# LIAISON A89 - A6 POURQUOI ? COMMENT ?

## Une liaison nécessaire ... sous conditions

### CE QUE PROPOSE DEA

### Echange A89 / RD307 / RD73 et secteur En Carret

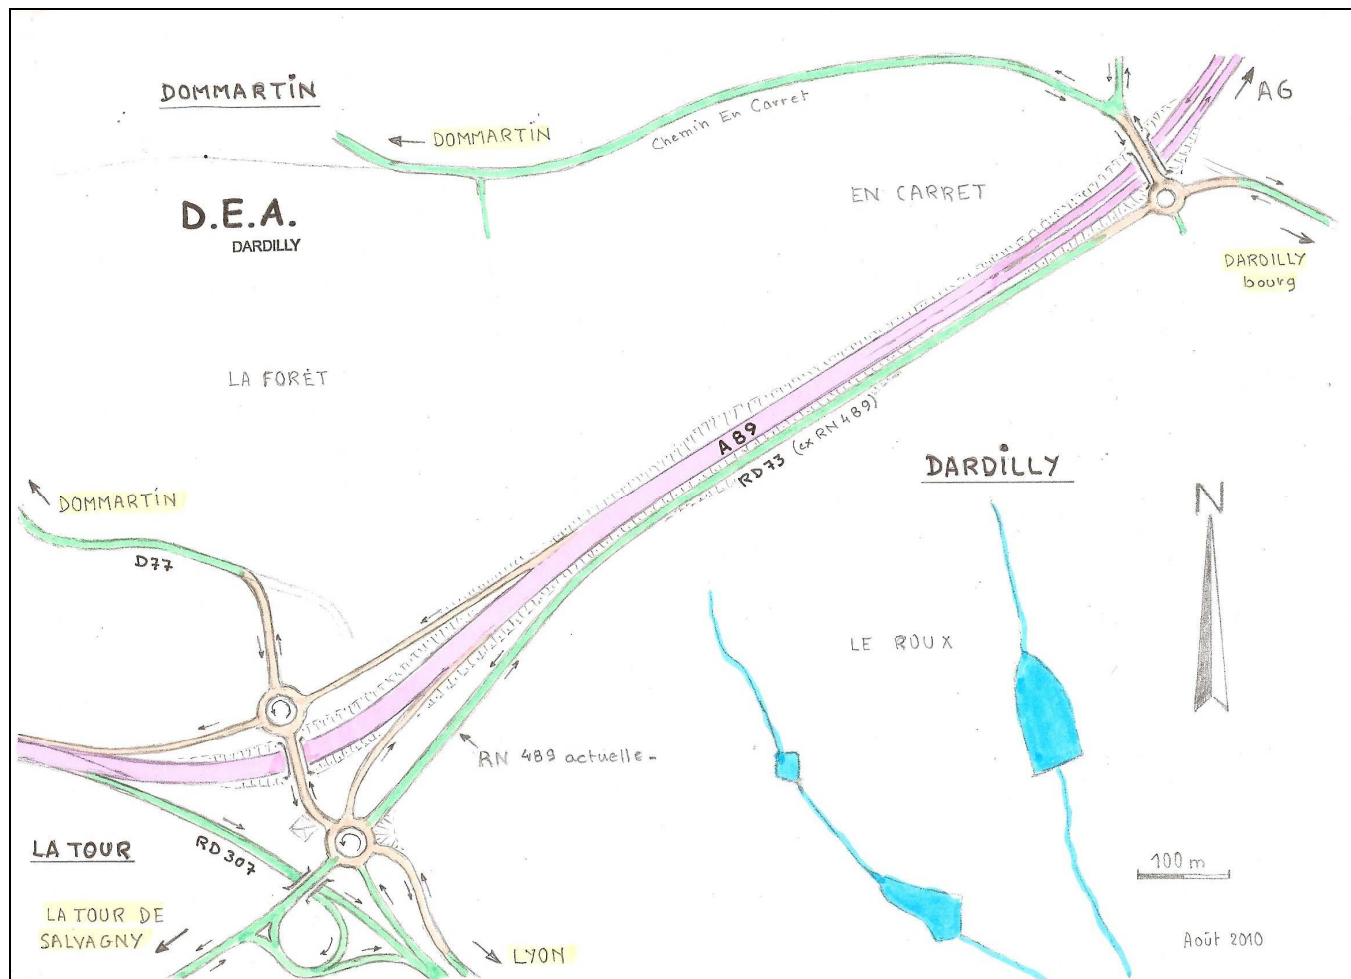
**DEA** a étudié, en concertation avec les agriculteurs concernés, un tracé allant de l'actuelle RN7 jusqu'à En Carret (carrefour dit de la Femme morte) ayant les caractéristiques suivantes :

- Un tracé de l'autoroute au plus court, entièrement au nord de la RN489 actuelle, en grande partie à la place de la route de desserte locale (ex CD73) et de la bretelle d'entrée En Carret.

- Une emprise minimale sur les terres agricoles, moins fertiles au nord qu'au sud.
- Un évitement des bassins versants des retenues collinaires pour l'irrigation situés au sud.

- Un tracé sans incidences hydrologiques.
- Une section de l'autoroute en tranchée parallèle à la RN489 pour faire obstacle aux nuisances acoustiques et visuelles... et éviter des merlons anti-bruit générateurs de microclimats néfastes aux cultures voisines.

- Un échangeur A89/voirie secondaire avec deux giratoires, dont un sur l'ex RN489, reliés par un pont enjambant l'A89.
- La suppression du demi échange En Carret.

- Un profil en long de la section en tranchée permettant une arrivée plus basse des voies montantes de l'autoroute afin d'en limiter la pente à 5% et d'éviter ainsi une voie véhicules lents depuis les Longes (objectif à valider).

- Un raccordement sensiblement horizontal entre la section en tranchée et les voies descendantes suivant l'actuelle RN489.
- Une voirie secondaire presque entièrement conservée, y compris l'échange RD307/ex RN489, pour la desserte locale, limitant les emprises nouvelles et les ouvrages annexes.

- La reconversion de l'ex RN489 en RD73 (route de La Tour de Salvagny), entre la RD307 et la Femme morte.
- Un rétablissement de la route de Dommartin avec un pont enjambant l'autoroute suivant le profil du terrain naturel initial (avant la RN489).

### **Section En Carret - Les Longes**

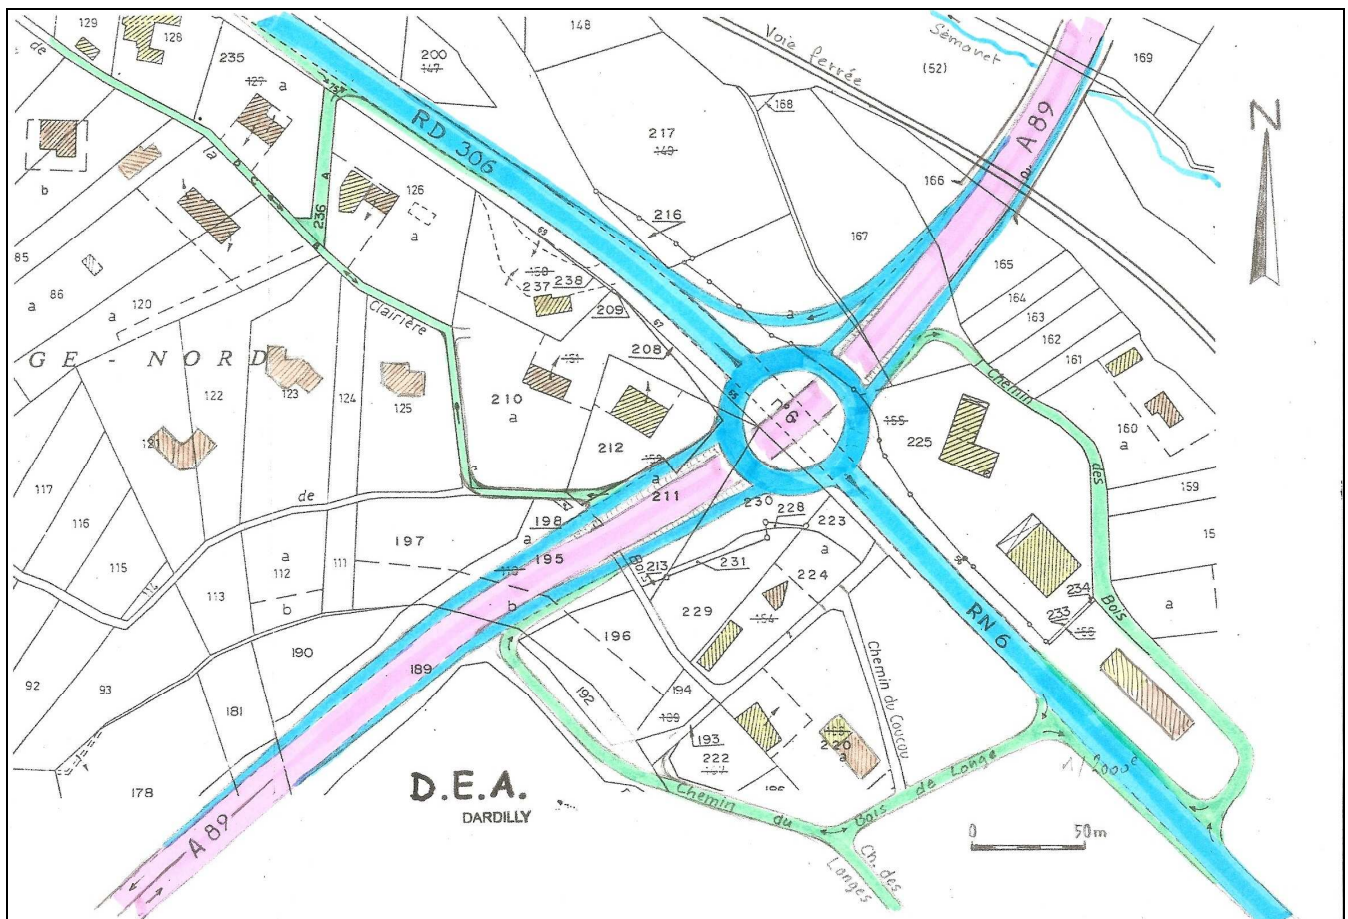
L'idée générale de **DEA** est de séparer les voies montantes des voies descendantes, de manière à réduire à 5% la pente des premières contre 6% pour les secondes.

Une pente à 5% permet d'éviter une 3<sup>ème</sup> voie pour les véhicules lents et donc de limiter l'emprise nécessaire en gagnant sur la largeur 3,5 mètres et plus compte tenu des talus.

Cette réduction possible de l'emprise des ouvrages est particulièrement intéressante au droit des vergers.

De plus en abaissant le niveau général des voies montantes dans les plis du terrain cela doit permettre de réduire les nuisances sonores tout en limitant le linéaire de protections acoustiques nécessaires.
